RK3288_CORE 电源 SMT 注意事项 V1.0

福州瑞芯微电子有限公司

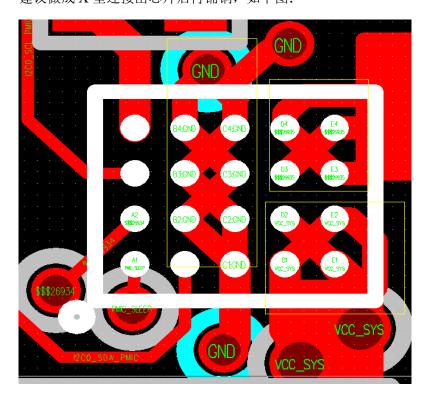
ARM(SYR827) GPU(SYR828)两组电源的 PIN 脚有些是同网络的,有些客户出于大电流 考滤会把相同网络的 PIN 铺铜处理,如下图,这种做法对 SMT 不利,受热不均会导致芯片偏移和虚焊。

建议做成 X 型连接出芯片后再铺铜,如下图:
